INWESTOR	Urząd Gminy w Andrespolu ul. Rokicińska 128, 95-020 Andrespol		
PRZEDSIĘWZIECIE	PROJEKT SIECI KANALIZACJI SANITARNEJ W MIEJSCOWOŚCI BĘDON PRZYKOSCIELNY	gmina Andrespol woj. łódzkie	
NAZWA ZAŁĄCZNIKA	PROJEKT ZAGOSPODAROWANIA TERENU W BĘDONIU PRZYKOSCIELNYM	Stadium	projekt
PROJEKTANT	mgr Sławomir Gąbka	Skala	1:500
SPRAWDZAJĄCY	mgr inż. Andrzej Świątek	Data	VII 2016
OPRACOWAŁ	mgr inż. Dominik Bielecki	Nazwaunku	1
SYSTEM PROJEKTANTA	mgr inż. Rafał Podgórski

Polska Spółka Gazownictwa sp. z o.o.
ul. M. Kasprzaka 25, 01-224 Warszawa
Oddział w Warszawie

Opiniuje się pozytywnie skrzyżowanie/zbliżenie
projektowanej sieci

1/7

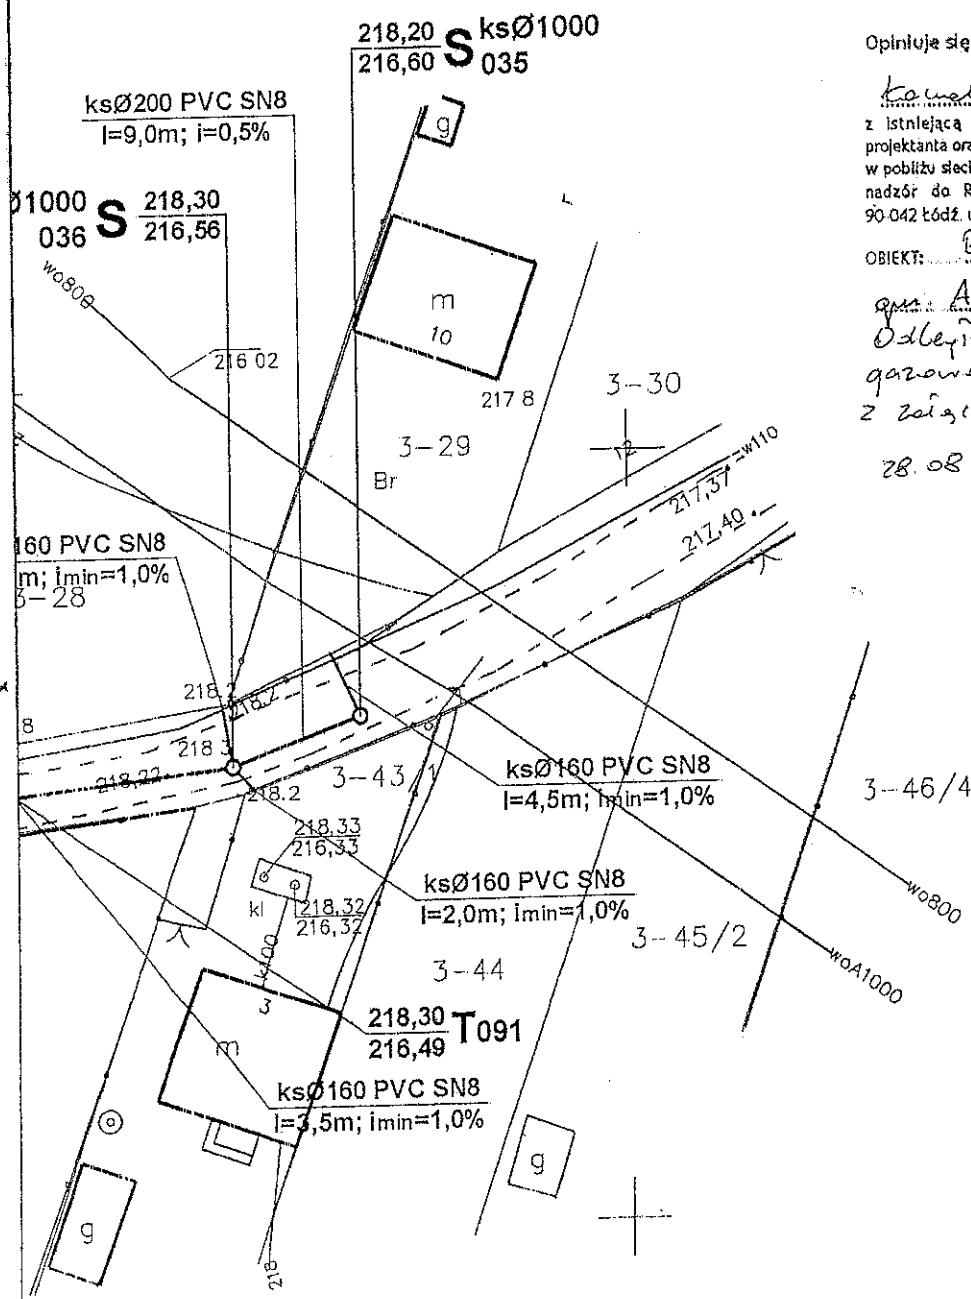
kanalizacji sanitarnej
z istniejącą siecią gazową zgodnie z propozycją
projektanta oraz obowiązującymi przepisami. Prace ziemne
w pobliżu sieci gazowej, należy wykonywać ręcznie. Zlecić
nadzór do Rejonu Dystrybucji Gazu Łódź Południe
90-042 Łódź, ul. Targowa 18

gmina Andrespol
Odległość skrzyżowania z siecią
gazową zachowana zgodnie
z załącznikiem

4/7

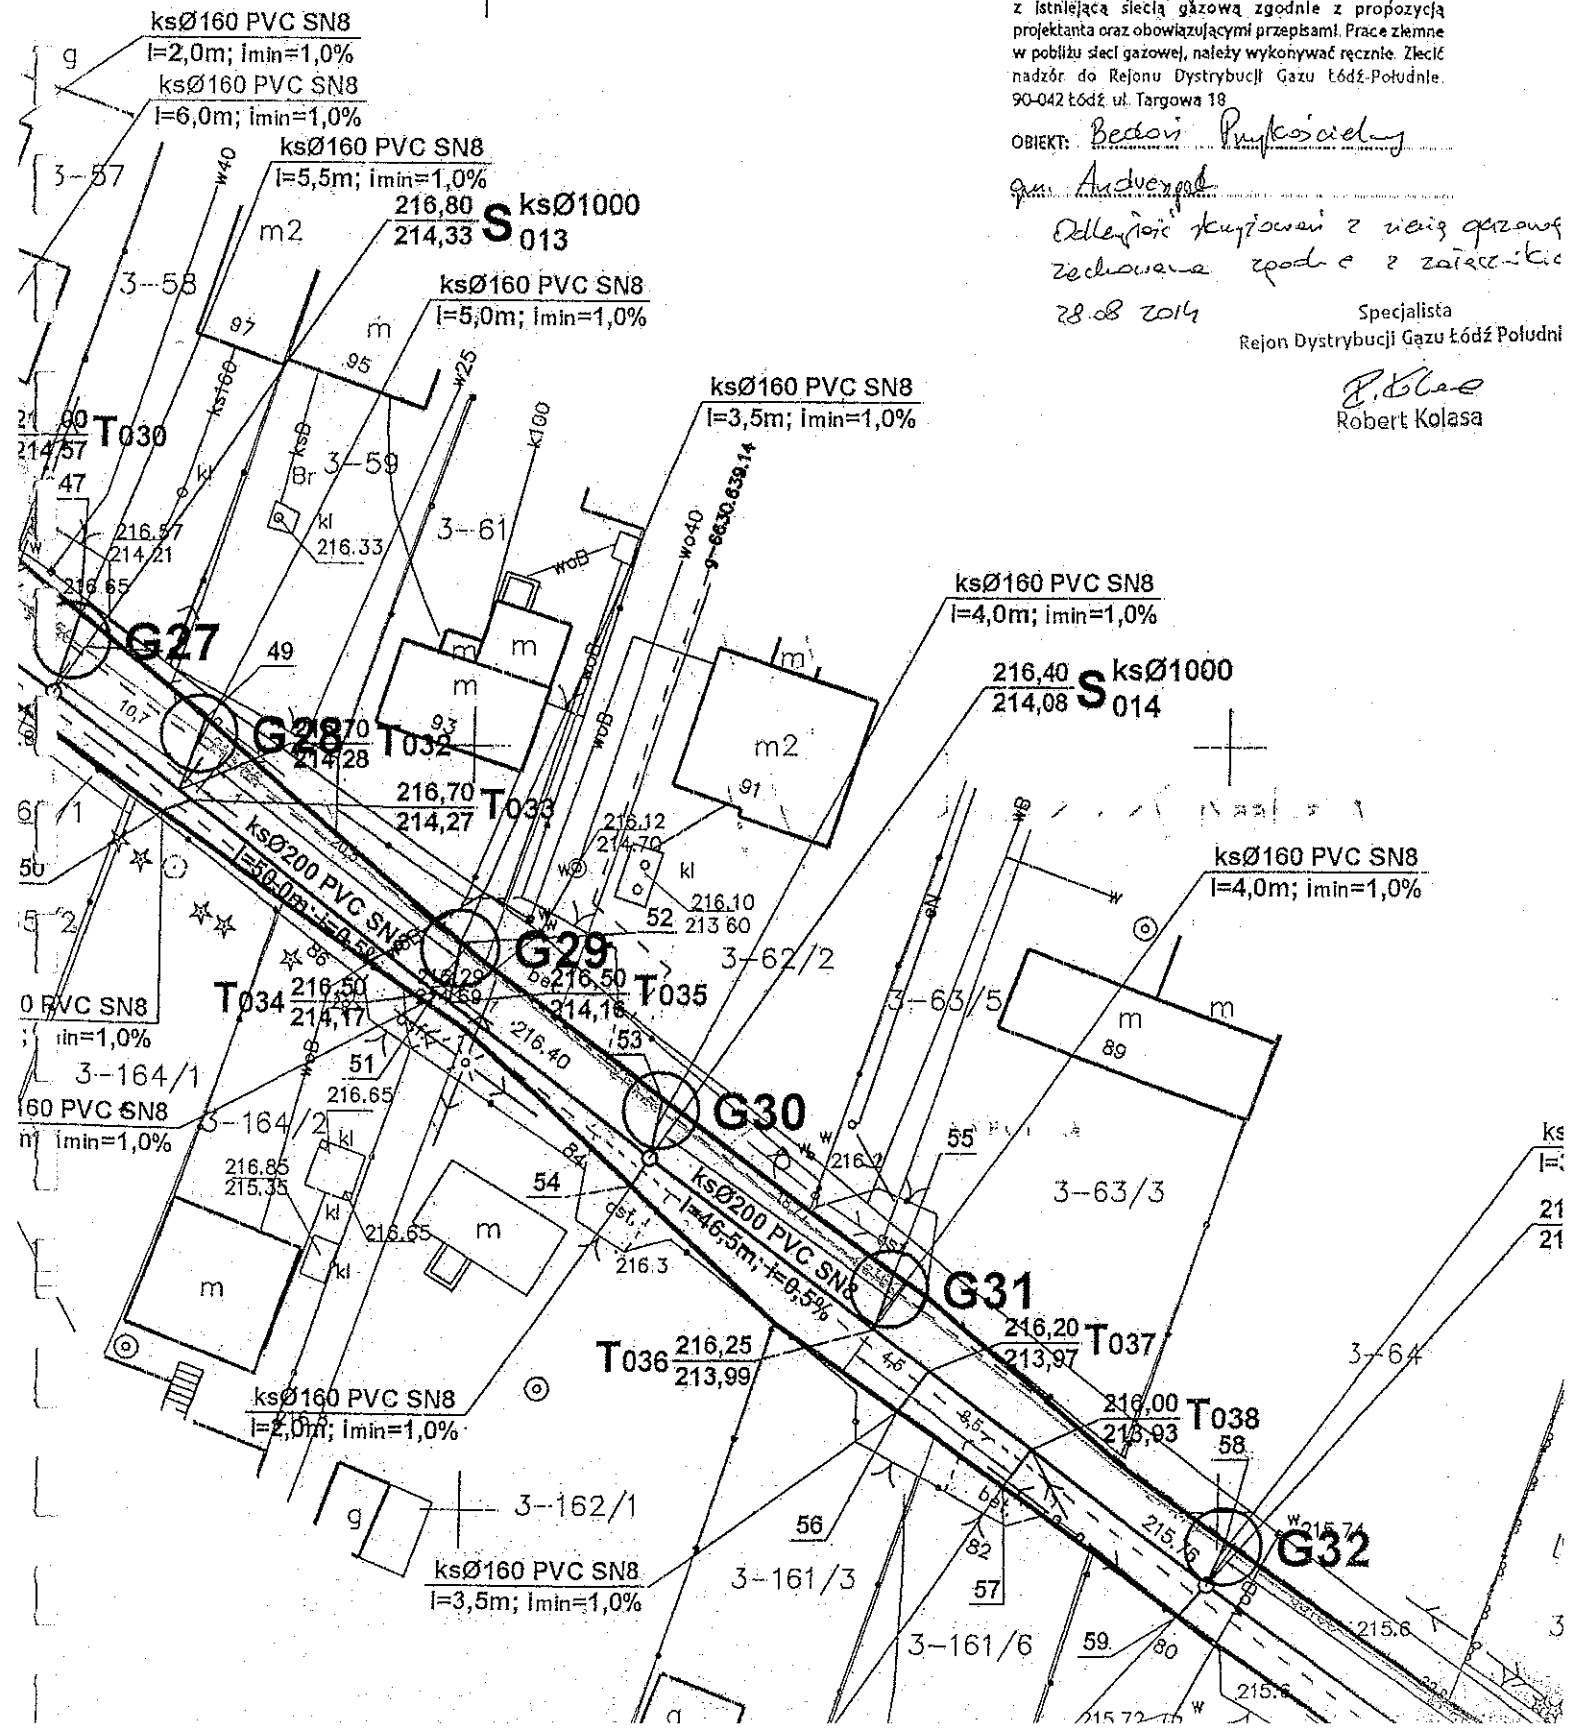
Opiniuje się pozytywnie skrzyżowanie/zbliżenie
projektowanej sieci

kanalizacji sanitacyjnej
z istniejącą siecią gazową zgodnie z propozycją
projektanta oraz obowiązującymi przepisami. Prace ziemne
w pobliżu sieci gazowej, należy wykonywać ręcznie. Zlecić
nadzór do Rejonu Dystrybucji Gazu Łódź-Południe,
90-042 Łódź, ul. Targowa 18

*Odległość kłopotów z rurociągu
gazowego zachowanego zgodnie z
zależnościami*

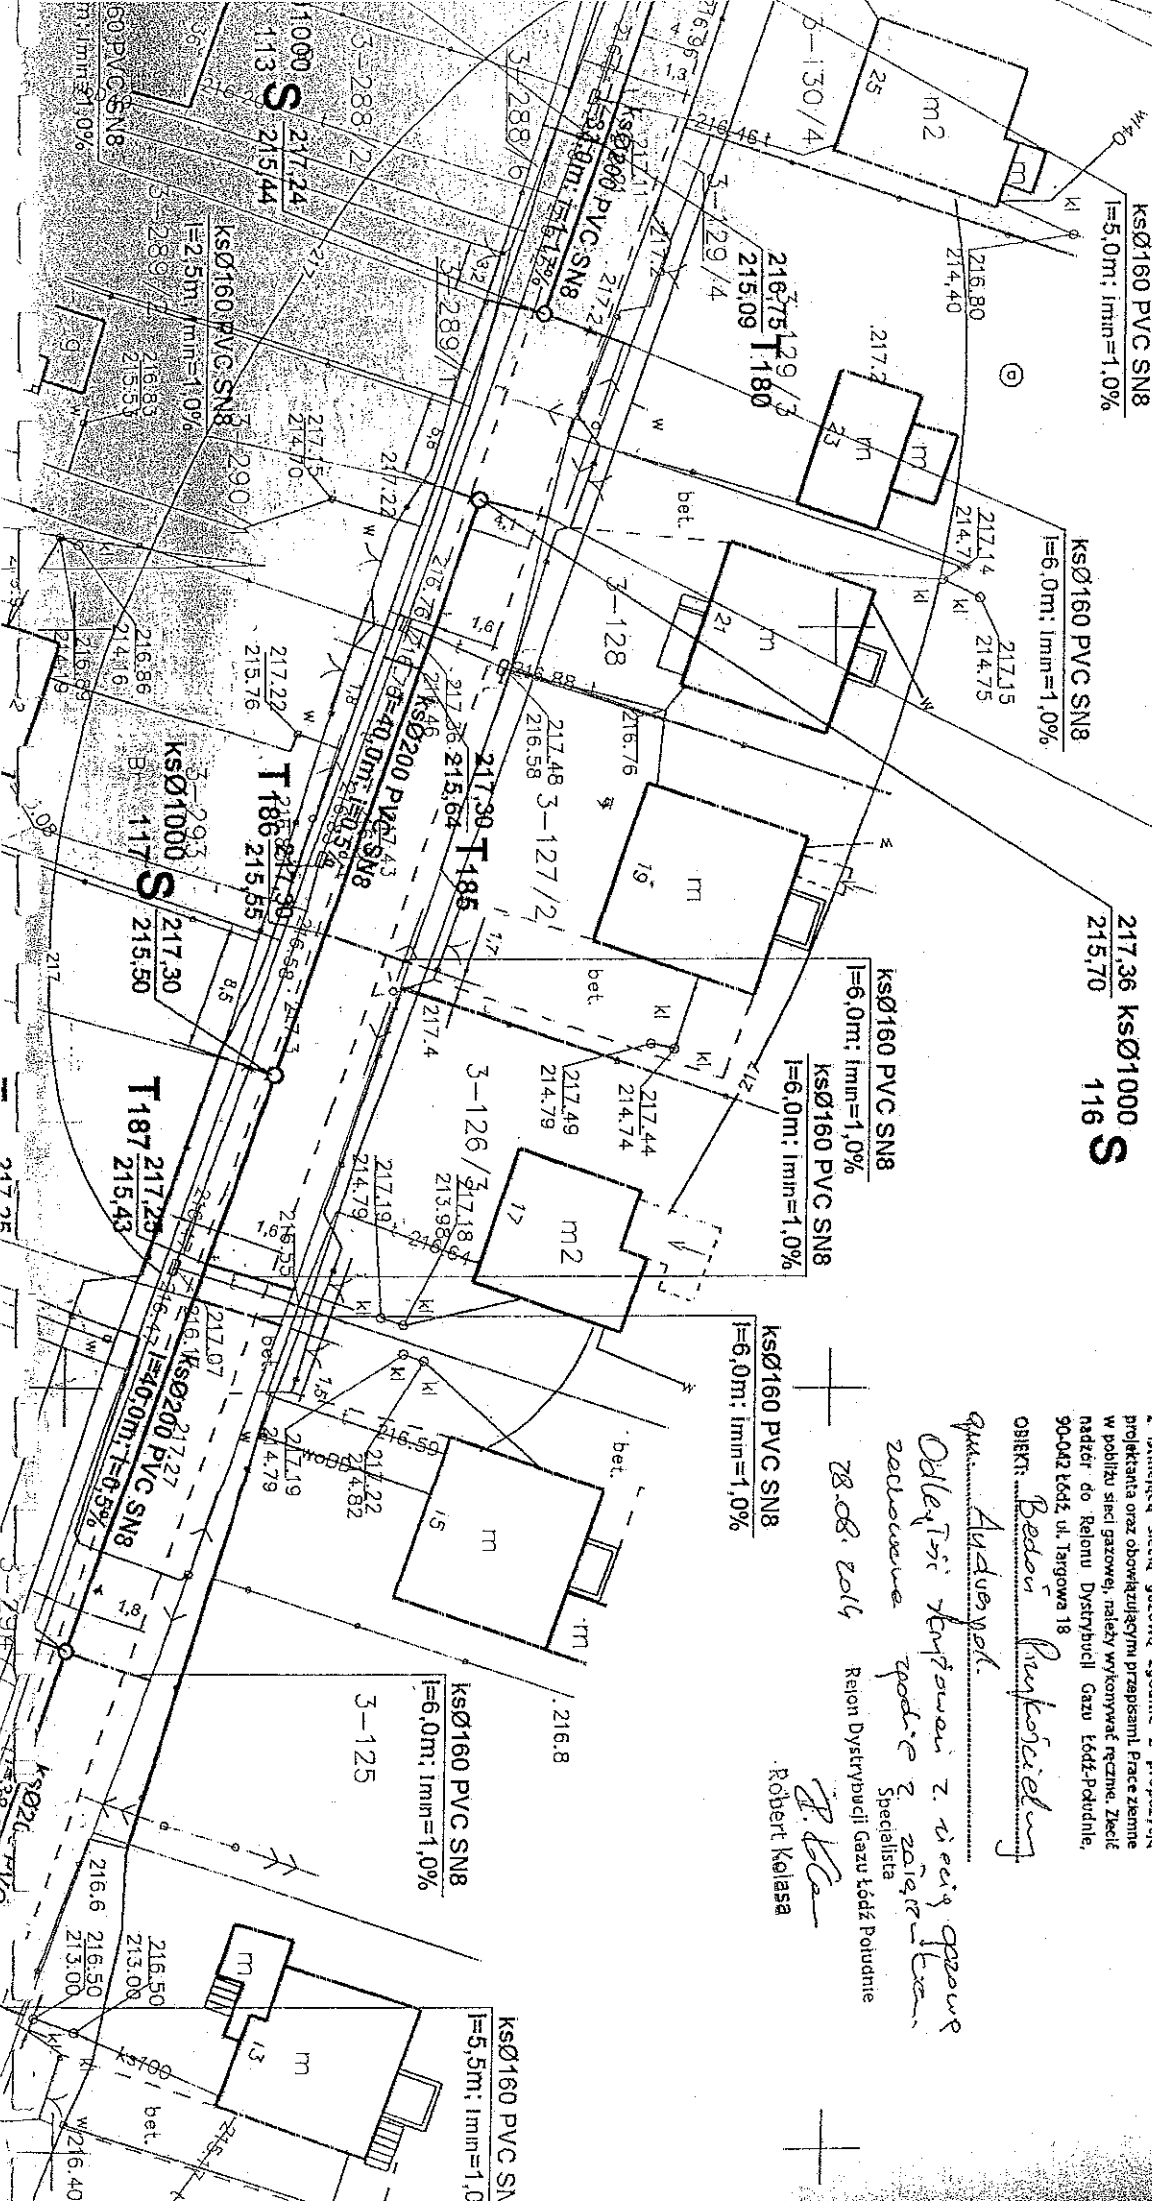
Opiniuje się pozytywnie skrzyżowanie/złaznienie

z istniejącą siecią gazową, zgodnie z propozycją
projektanta oraz obowiązującymi przepisami. Prace ziemne
w pobliżu sieci gazowej, należy wykonywać ręcznie. Zwrócić
nadzór do Rejonu Dystrybucji Gazu Łódź-Południe,
90-042 Łódź, ul. Targowa 18

Odległość skrzyżowania z siecią gazową
zdecydowana zgodnie z załącznikiem

7/7

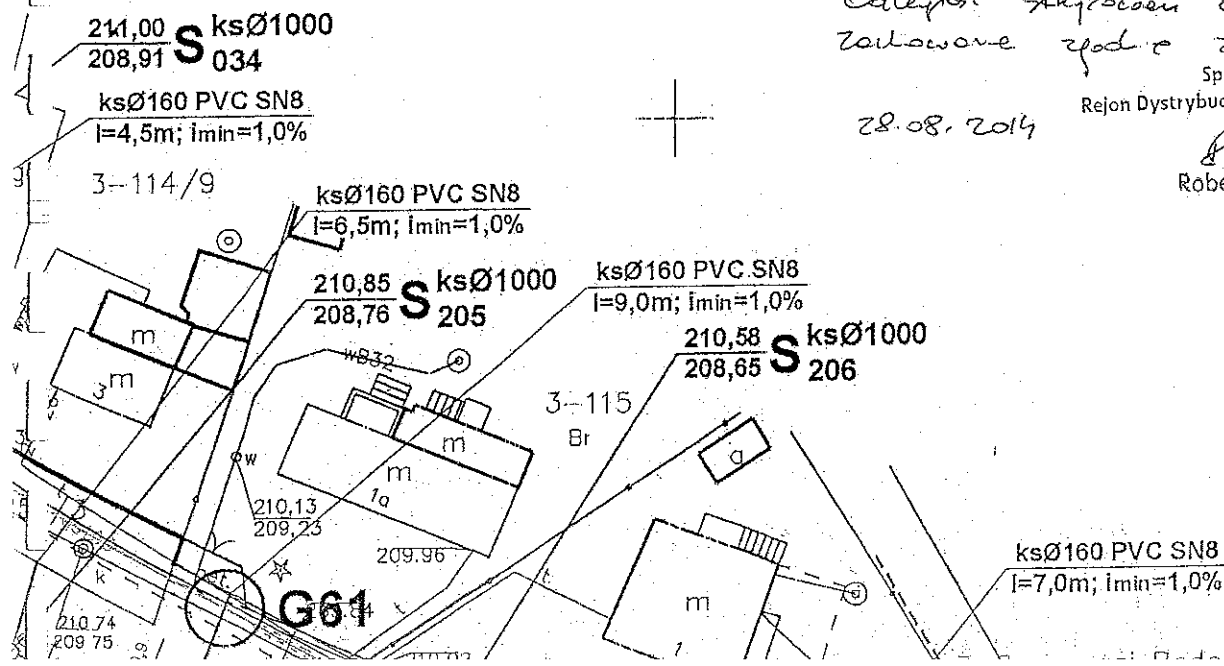
Opiniuje się pozytywnie skrzyżowanie/zbliżenie
projektowanej sieci

kanalizacji sanitacyjnej
z istniejącą siecią gazową zgodnie z propozycją
projektanta oraz obowiązującymi przepisami. Prace ziemne
w pobliżu sieci gazowej, należy wykonywać ręcznie. Zlecić
nadzór do Rejonu Dystrybucji Gazu Łódź-Południe,
90-042 Łódź, ul. Targowa 18

oprac. Andrzej
Odległość: skrzyżowanie z siecią gazową
zastawione zgodnie z załącznikiem

1/9

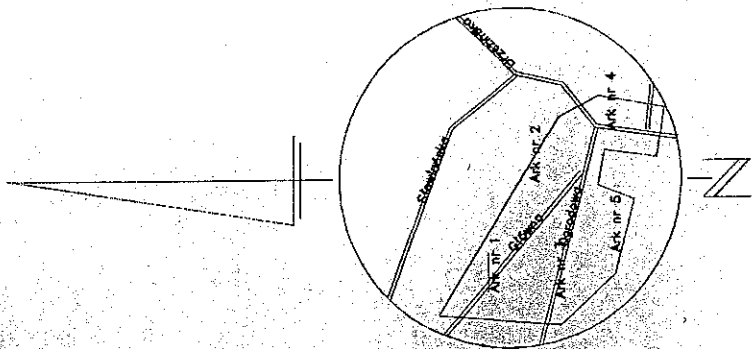
Opiniuje się pozytywnie skrzyżowanie/zbliżenie

z istniejącą siecią gazową zgodnie z propozycją
projektanta oraz obowiązującymi przepisami. Prace ziemne
w pobliżu sieci gazowej, należy wykonywać ręcznie. Zwrócić
nadzór do Rejonu Dystrybucji Gazu Łódź-Południe,
90-042 Łódź, ul. Targowa 18

Przy studium planu z sieci gazowej
w odległości od trasy nr 0,2 m

3/9

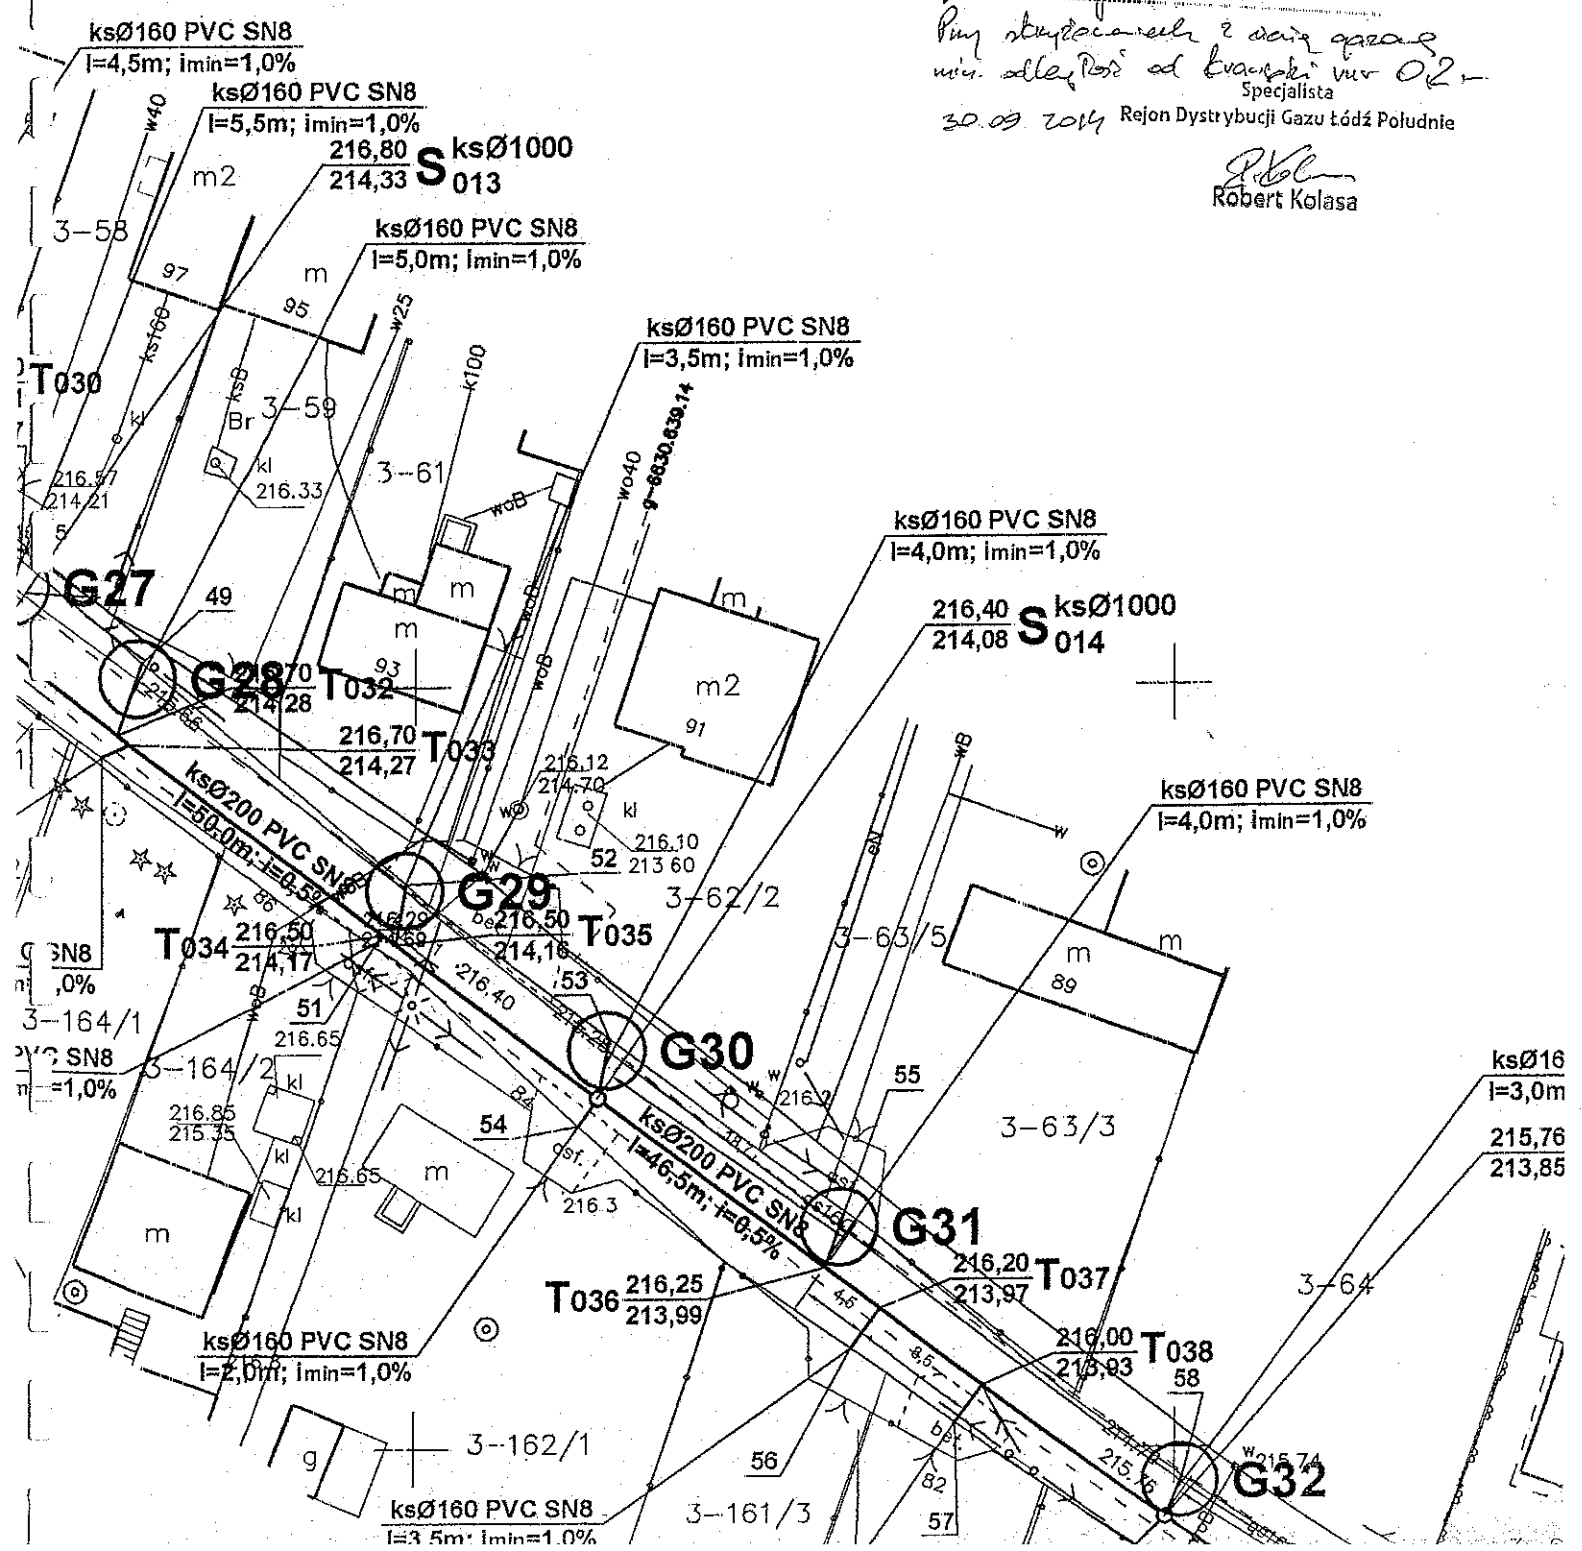
Opiniuje się pozytywnie skrzyżowanie/zbliżenie
projektowanej sieci
z istniejącą siecią gazową zgodnie z propozycją
projektanta oraz obowiązującymi przepisami. Prace ziemne
w pobliżu sieci gazowej, należy wykonywać ręcznie. Zlecić
nadzór do Rejonu Dystrybucji Gazu Łódź Południe.
90-042 Łódź, ul. Targowa 18

gm. Andrzejów
Pom. studium i wazg gazow
miej. odleg. 100 m od kwaterki nr 02
Specjalista
30.09.2014 Rejon Dystrybucji Gazu Łódź Południe
